## **Detaljplan för del av Hemmeslöv 5:9 m.fl fastigheter, Entré Båstad, etapp 2, öst, i Båstad, Båstads kommun, Skåne län**

### **Granskningsutlåtande**

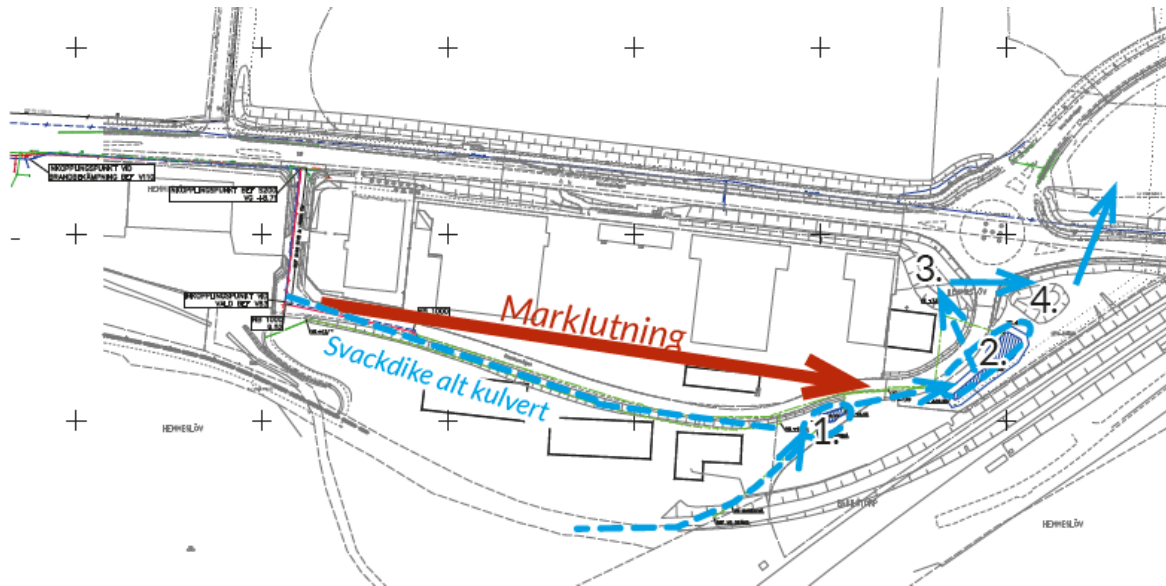
Länsstyrelsen menar att planhandling inte bedömt påverkan på befintlig ledningsrätt för viktig ledning som hanterar tunnelvatten. Damm föreslås ligga ovanpå befintlig ledning som leder till Trafikverkets befintliga damm (nummer 4 enligt bild på sida 50). Länsstyrelsen menar att planförslaget behöver ta hänsyn till Trafikverkets damm och dess ledningar så att drift och underhåll av tunneln inte omöjliggörs.

Kommunen föreslår att dagvattnet från planområdet ska hanteras genom påkoppling till Trafikverkets damm (som ligger utanför planområdet). Denna damm är del av dagvattensystem för Hallandsåstunneln. Länsstyrelsen anser att planrådets dagvattenhantering ska vara helt skild från Trafikverkets anläggningar. Detta behöver säkerställas i detaljplanen.

Dagvatten från planområdet föreslås samlas upp i en dagvattenledning (alternativt svackdike i mån av plats) i Stenhusvägen för att sedan ledas till en dagvattendamm i planområdets östra del (2) och därifrån vidare via dammen på Hemmeslöv 8:2 (3) till Trafikverkets damm öster om cirkulationsplatsen (4). Se nedanstående schematiska bild.

Värt att notera är att dagvatten leds från damm nr 3 till 4 redan i dagsläget. Dagvattenlösningen togs fram under vintern 2010/våren 2011 i samband med att Entré Båstad etapp 1 byggdes ut i samråd med ansvarig på Trafikverket. Överenskommelse finns om att släppa 700 l/s från damm nr 3 till Trafikverkets damm (4). Vid en utbyggnad i enlighet med planförslag och VA-utredning kommer inte överenskomna 700 l/s att överskridas. Dagvattenflödet regleras i damm nr 3.

Dagvatten som genereras från exempelvis planområdet söder om Stenhusvägen kommer att fördröjas och renas i svackdiken samt 3 olika dammar innan det når Trafikverkets damm (nr 4). Slutsatsen i VA-utredningen är att en utbyggnad av aktuellt planområde tillsammans med en dagvattenlösning med bland annat svackdiken och fördröjningsdammar i flera olika steg inte kommer att påverka miljö kvalitetsnorm för vatten negativt i slutrecipienten. Planbeskrivningen kompletteras med ovanstående text.

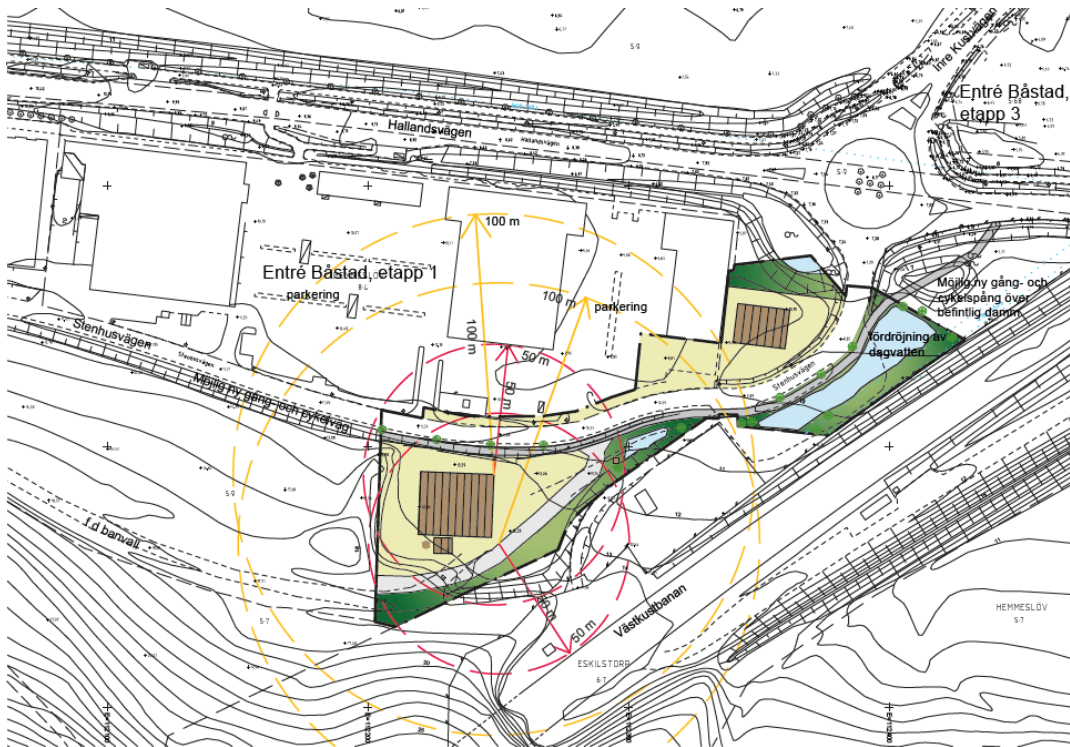
Värmekraftverk möjliggörs inom hela södra delen av planområdet. Kommunens riskutredning tar inte höjd för och bedömer inte risken med ett nytillkommet värmeverk i närhet av Hallandstunneln dvs. stambanan och tunnelmynningen. Av denna anledning kan Länsstyrelsen inte bedöma och/eller utesluta negativ påverkan på riksintresse för kommunikationer. Se vidare under Hälsa och säkerhet - risker för olyckor.

Länsstyrelsen saknar redogörelse för hur stort värmekraftverket kommer vara, om tillståndsprocessen är i gång och vad det är för risker som kan vara knutna till detta värmekraftverk. Länsstyrelsen menar att det kan vara risker knutna till ett värmekraftverk som kan påverka val av ändamål i angränsning till värmekraftverket samt även påverka omkringliggande ändamål i gällande detaljplaner runt omkring och Hallandstunneln och järnvägen. Värmekraftverket kan även utgöra risk för järnvägen som är ett riksintresse för kommunikationer. Länsstyrelsen anser att planhandling inte fullgott redogjort för om marken är lämplig för värmekraftverk i förhållande till omgivningen.

Utredningen baseras på det värmeverk som planeras och består av en 4 MW fastbränslepanna och en 6 MW oljepanna. Endast träbränsle kommer att användas vid normal drift. Vid spetslast eller reservdrift (begränsat antal gånger per år) kan det bli aktuellt att använda även bio-oljor (till exempel HVO eller RME). Byggnaden förväntas vara cirka 24 m x 28 m. En mur om cirka 4 m kommer att uppföras runt delar av anläggningen. Underlagsmaterial och indata har tillhandahållits av energileverantör.

Värmeverket som möjliggörs kommer inte vara tillståndspliktigt (enligt miljöbalken) och utsläpp vid kontinuerlig drift är därmed i begränsad omfattning.

Med anledning av ovanstående bedömer Tyréns att aktuellt värmeverk är av begränsad omfattning.

Sammanfattningsvis visar Tyréns analys att värmeverk (med den indata som angivits) kan lokaliseras inom planområdet, söder om Stenhusvägen under förutsättning att 50 meter upprätthålls mellan värmeverk (byggnader och lagring av bränsle) och järnväg, handel och

Vid en etablering av värmeverk i enlighet med aktuellt planförslag är dessa avstånd möjliga att uppfyllas. Se även nedanstående schematiska bild.

Bild: Ortofoto 2023 samt redovisning av ledningsrätt, ungefärlig placering av damm i förhållande till fastighetsgräns och järnvägsanläggning

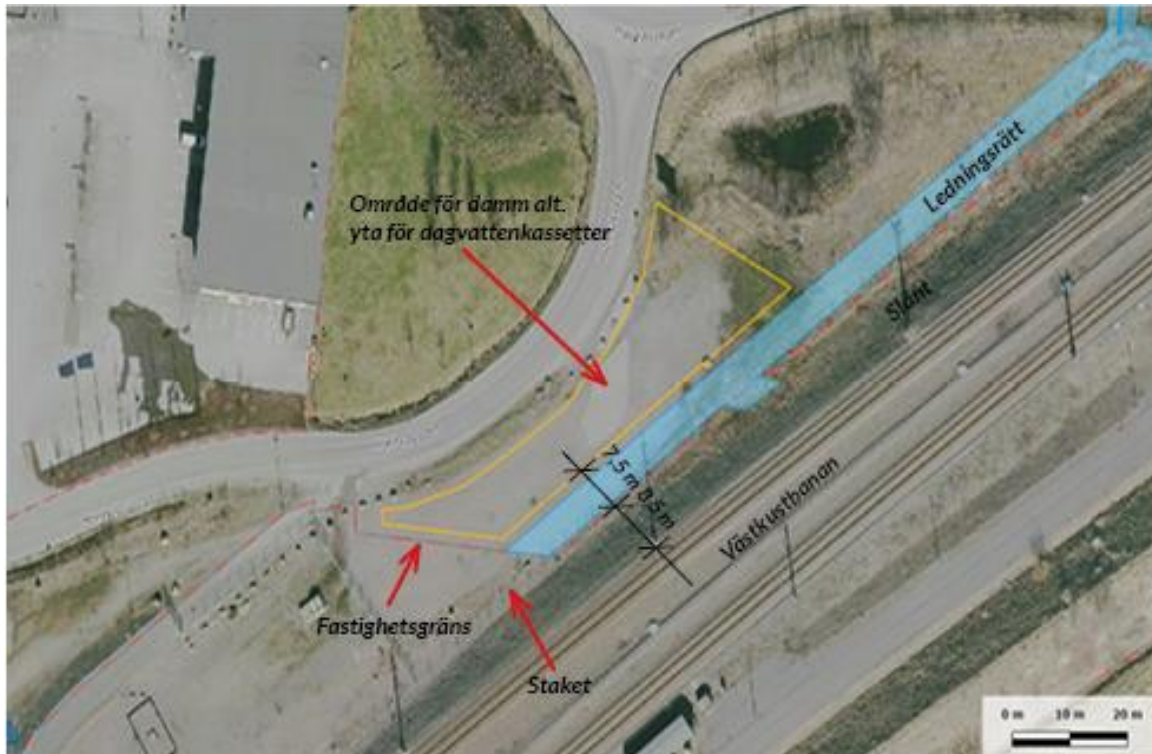
Länsstyrelsen har remitterat planförslaget till Sveriges Geotekniska Institut (SGI). Länsstyrelsen likt SGI anser att det saknas en bedömning av om den dagvattendamm som planeras mellan Stenhusvägen och Trafikverkets järnväg riskerar att påverka stabiliteten för järnvägsbanken. Kan det inte klart och entydigt uteslutas att någon stabilitetsrisk föreligger behöver det utredas med lägst detaljerad utredningsnivå enligt IEG Rapport 4:2010 alternativt IEG Rapport 6:2008 Rev 1. Behöver utformningen av/läget på dammen på något sätt regleras med hänsyn till detta behöver det på ett plantekniskt godtagbart sätt säkerställas i plankartan.

SGI anser att det saknas en bedömning av om den dagvattendamm som planeras mellan Stenhusvägen och Trafikverkets järnväg riskerar att påverka stabiliteten för järnvägsbanken. Kan det inte klart och entydigt uteslutas att någon stabilitetsrisk föreligger behöver det utredas med lägst detaljerad utredningsnivå enligt IEG Rapport 4:2010 alternativt IEG Rapport 6:2008 Rev 1. Behöver utformning av/läget på dammen på något sätt regleras med hänsyn till detta behöver det på ett plantekniskt godtagbart sätt säkerställas i plankartan.

En damm, alternativt dagvattenkassetter, för fördröjning av dagvatten möjliggörs inom del av NATUR-mark söder om Stenhusvägen. Placeringen säkerställs väster om befintlig ledningsrätt genom en egenskapsgräns i linje med ledningsrätt. Plankartan justeras enligt ovanstående.

Dagvattendammen som fördröjer från den tillkommande exploateringen i planområdet föreslås i VA-utredningen antingen vara 896 m<sup>2</sup>, ha 1:4-slänter och rymma cirka 700 m<sup>3</sup> dagvatten när den är till brädden full; eller vara 729 m<sup>2</sup>, ha 1:3-slänter och rymma cirka 600 m<sup>3</sup> när den är till brädden full. Dammen, alternativt dagvattenkassetter avses anläggas minst 7,5 meter från fastighetsgräns och nedkant på slänt och minst 16 meter från järnvägsbankens högsta kant. Se nedanstående bild.

Värt att notera är att kapaciteten på fördröjningsdammarna är baserade på en utbyggnad av ett större område än nu aktuellt planområde. Med andra ord – etableras endast en verksamhet söder om Stenhusvägen kommer fördröjningsdammen att vara mindre.

Dialog har förts med geoteknisk sakkunnig på Tyréns (som tog fram den geotekniska undersökningen). Sammantaget bedöms den planerade dammen inte påverka järnvägens stabilitet negativt. Bedömningen baseras på den geotekniska undersökningen samt med anledning av att dammen är så pass grund, utformas med 1:4 alternativt 1:3 slänter samt placeras cirka 9-10 meter ifrån nederkant på slänt intill järnvägsbank.
